Prosjektnavn  
**Alversund Skule**

Tegningsnavn  
**Plan 1 - Oversikt - Ny**

Målestokk	Org. form.	Prosj. nr.	Dato	Tegnet av	Kontr.
200	A1	11051	26.08.14	CP	IP
Filnavn	Tegningsnr.	Rev.			
Alversund skule	A1-O-101	D

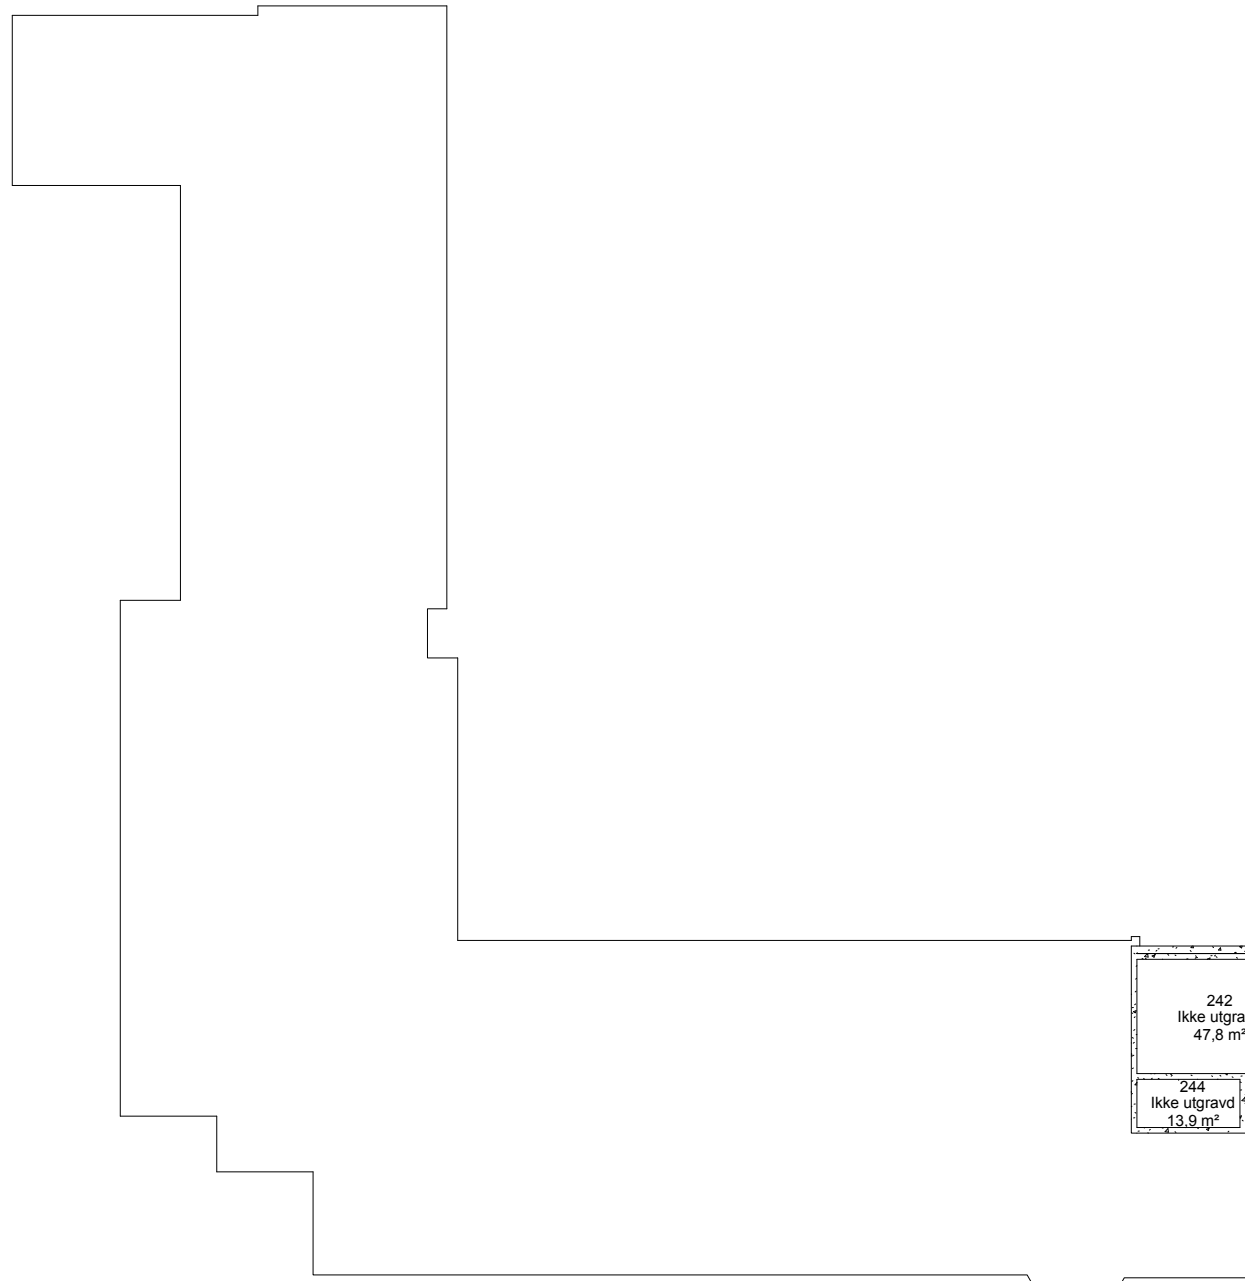
Tannlege må i framtiden bruke inngang fra skoleplass. Tannlege omfattes ikke av dette prosjektet.

Ventilasjonsføringer i rommene i bakkant her, og ut mellom takdragere, men uten nedsenket himling i undervisningsareal. Ventilasjon føringer vil kanskje gå i tilnærmet full romhøyde i disse rommene i bakkant? +Lager?

Avsug ved lakering og pusse plass

Pusse plass som del av maskinrom. Etablert med punktudsug.

Utstyrs lagrer/skap gangsone skjermet med møblering?

Legg inn ett nytt wc her i tillegg? Eller et HC toalett!

Dette arealet er/blir ikke tilgjengelig. Har dårlige dagslysføringer. Lysgrav bør fjernes for bedre gangsone under nytt glasstak ute.

Ny bruk: Brukes til lager?

TEK §12-7: til ledd 1: Romhøyde 2,7m er anbefalt til undervisning.

I denne etasjen er himlingshøyde ca 2,4-2,5 m? I eksisterende bygg kan det vurderes som ok, men himling må ikke senkes til lavere enn det er i dag.

Sum nettoarealer for kunt og håndverk (med lager) =274 m² Arealer/bruk må prosjekteres mer fornuftig.

mulighet for ventilasjon må kontrolleres i gamle keramikkrum (er det takdragere motsatt vei enn ellers?)

Tegningsnavn  
Plan 2 - Oversikt - Ny

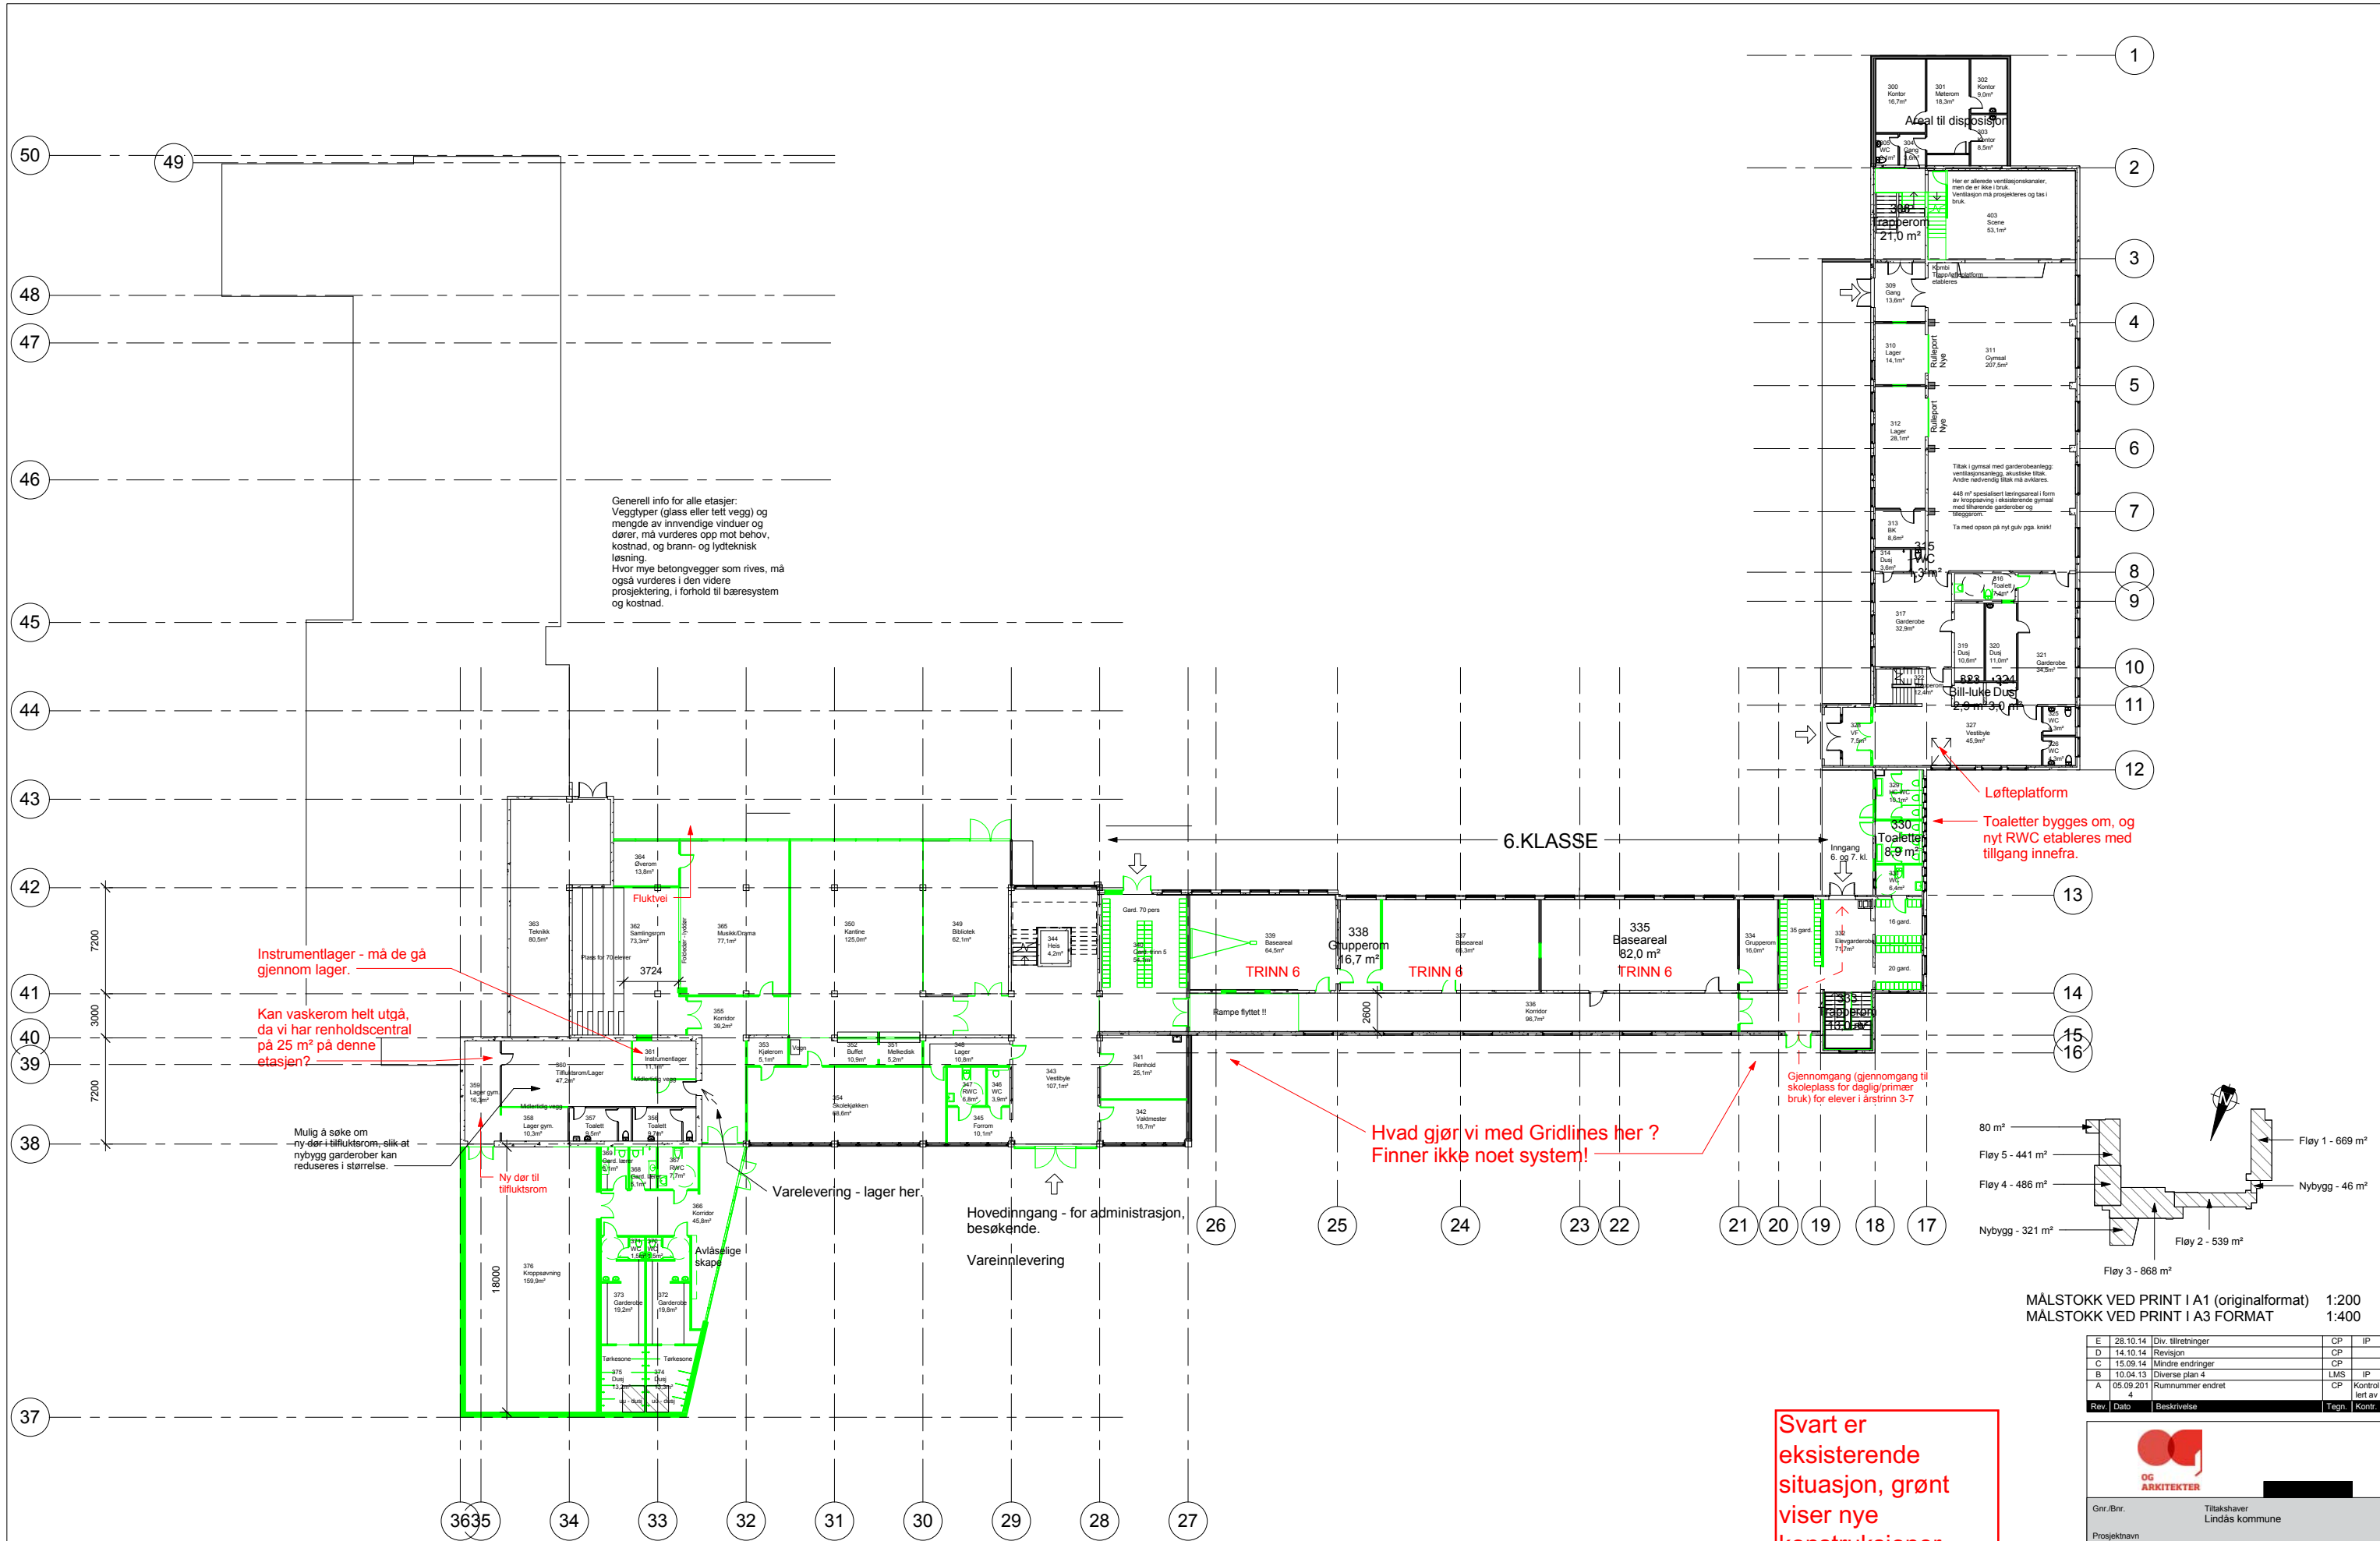
Generell info for alle etasjer:  
 Veggtyper (glass eller tett vegg) og mengde av innvendige vinduer og dører, må vurderes opp mot behov, kostnad, og brann- og lytteknisk løsning.  
 Hvor mye betongvegger som rives, må også vurderes i den videre prosjektering, i forhold til bæresystem og kostnad.

Instrumentlager - må de gå gjennom lager.  
 Kan vaskerom helt utgå, da vi har renholdscentral på 25 m² på denne etasjen?  
 Mulig å søke om ny dør i tilfluktsrom, slik at nybygg garderobes kan reduseres i størrelse.

Hvad gjør vi med Gridlines her?  
 Finner ikke noe system!

Tegningsnavn  
 Plan 3 - Oversikt - Ny

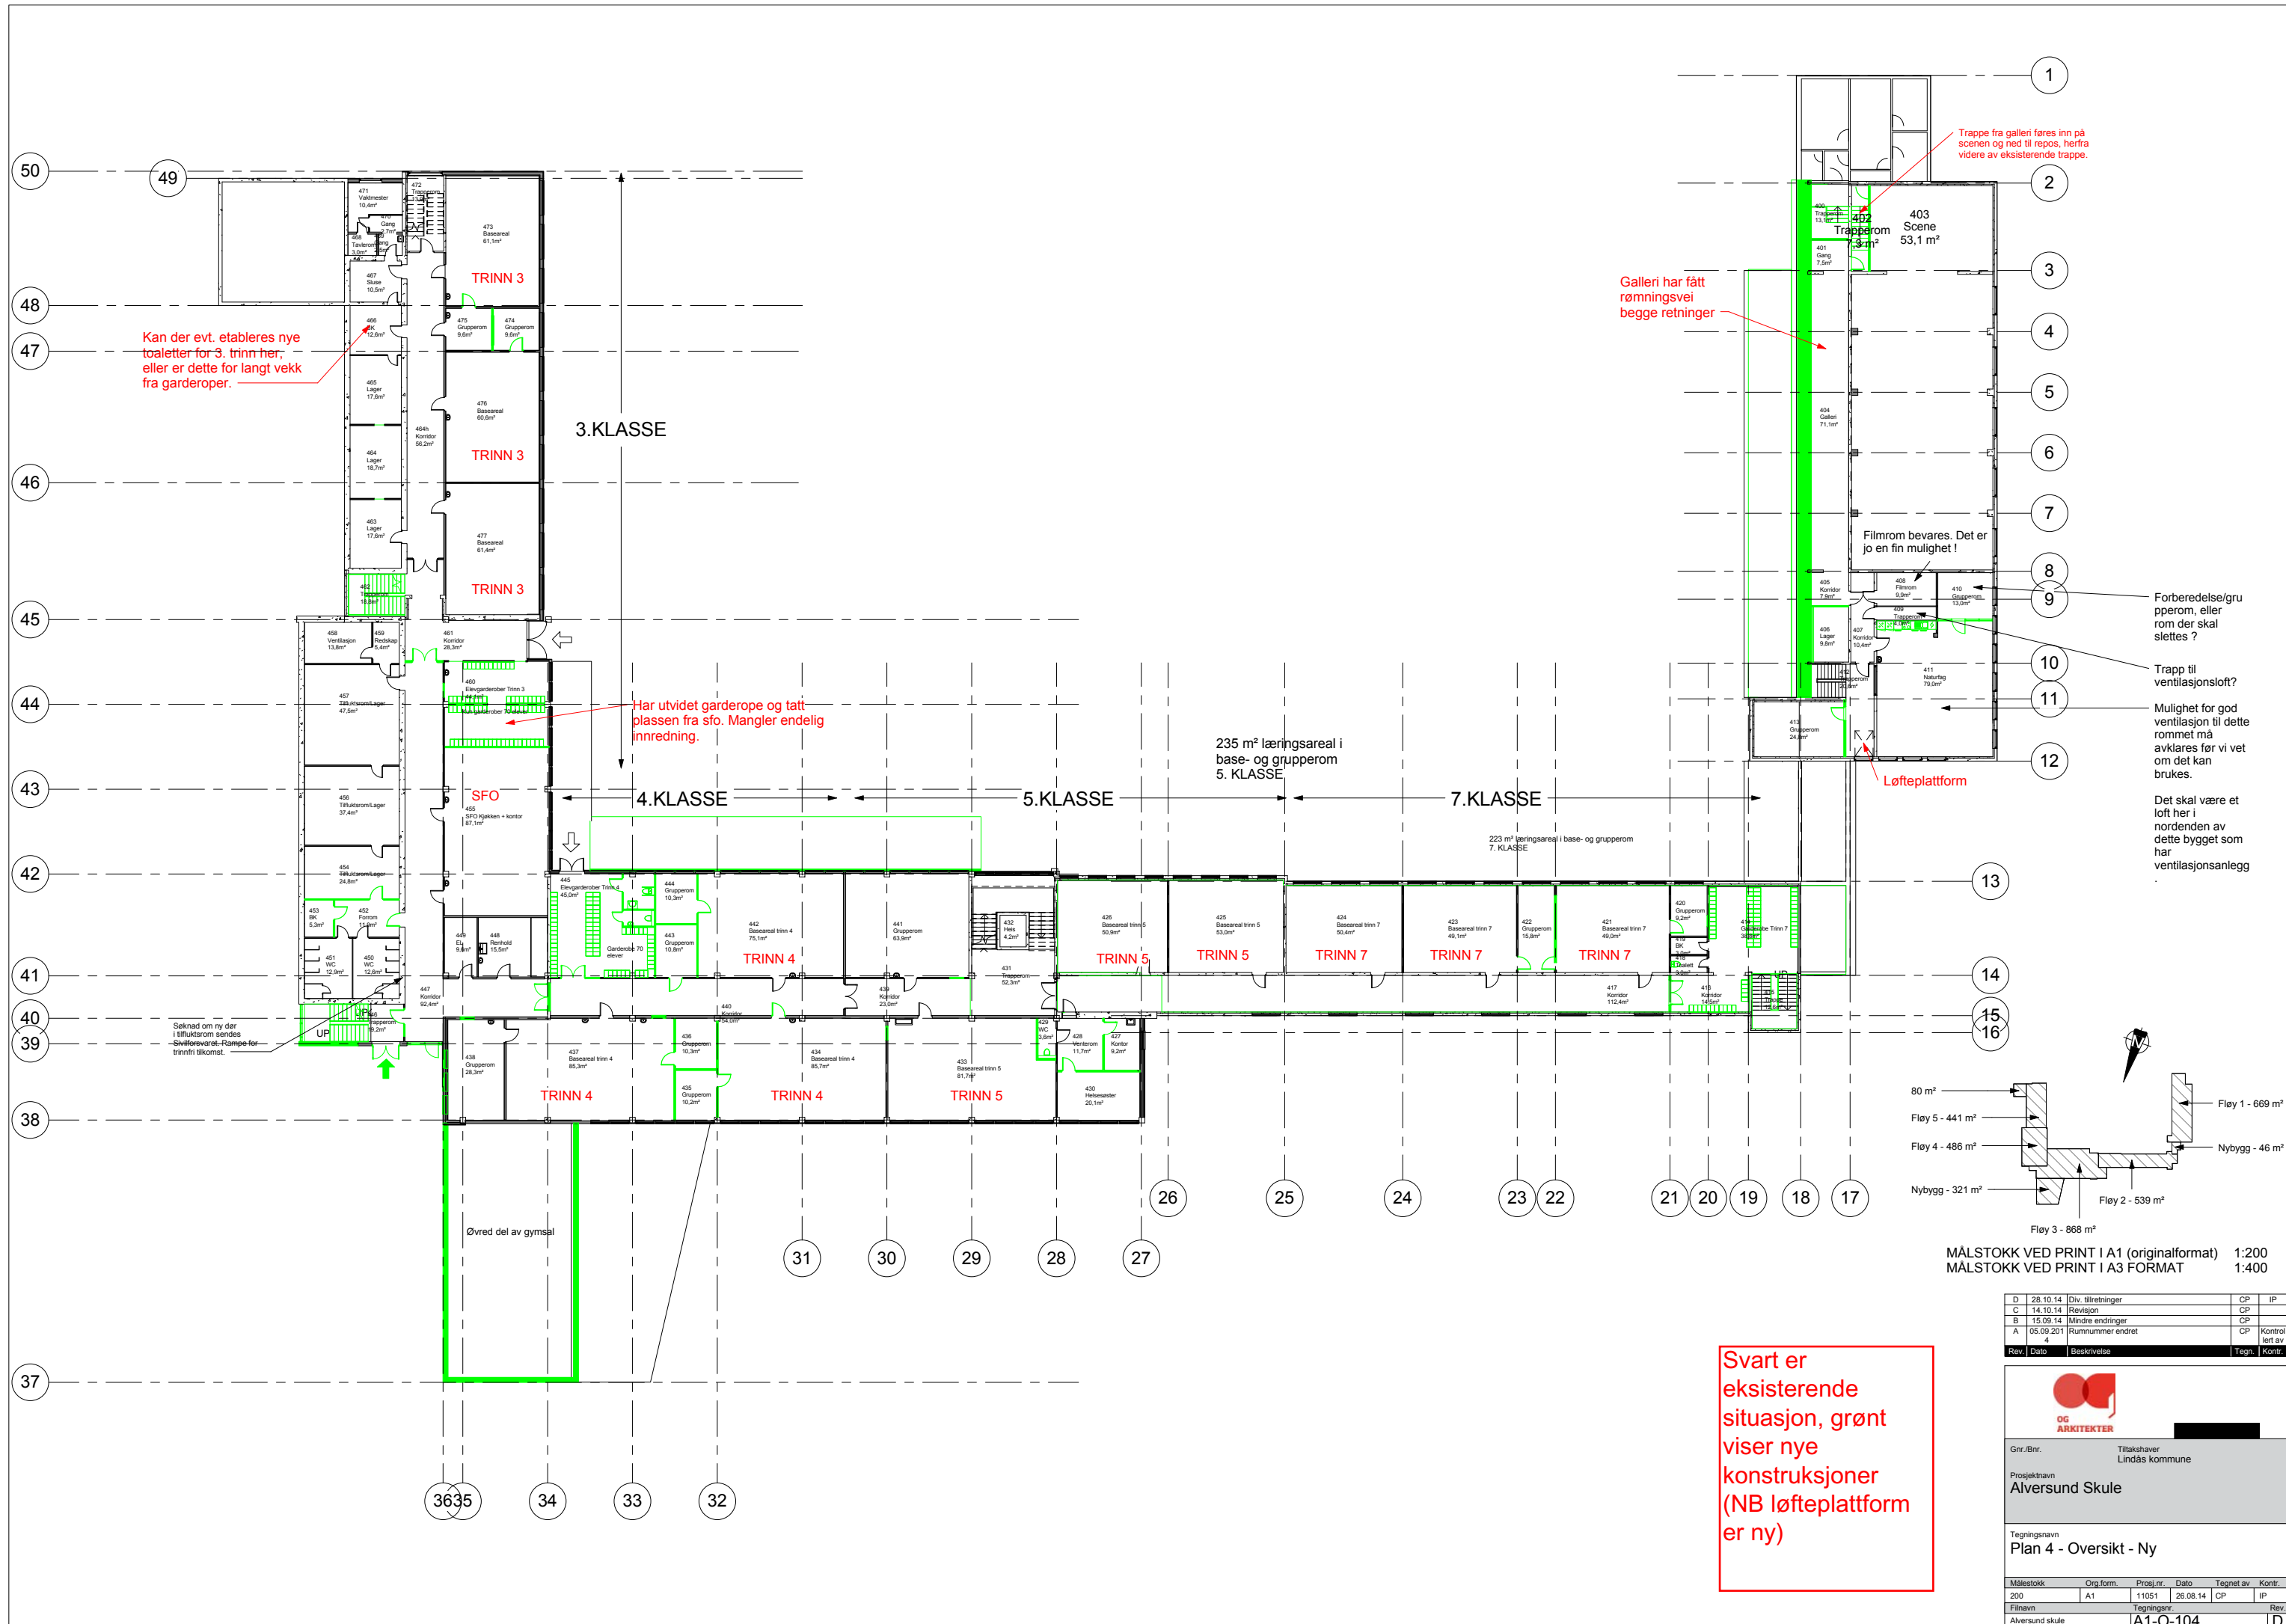
Løfteplattform  
 Toaletter bygges om, og nyt RWC etableres med tilgang innefra.

Kan der evt. etableres nye toaletter for 3. trinn her, eller er dette for langt vekk fra garderoper.

Har utvidet garderobe og tatt plassen fra sfo. Mangler endelig innredning.

Galleri har fått rømningsvei begge retninger

Trappe fra galleri føres inn på scenen og ned til repos, herfra videre av eksisterende trappe.

Forberedelse/grupperom, eller rom der skal slettes?

Trapp til ventilasjonsloft?

Mulighet for god ventilasjon til dette rommet må avklares før vi vet om det kan brukes.

Det skal være et loft her i nordenden av dette bygget som har ventilasjonsanlegg
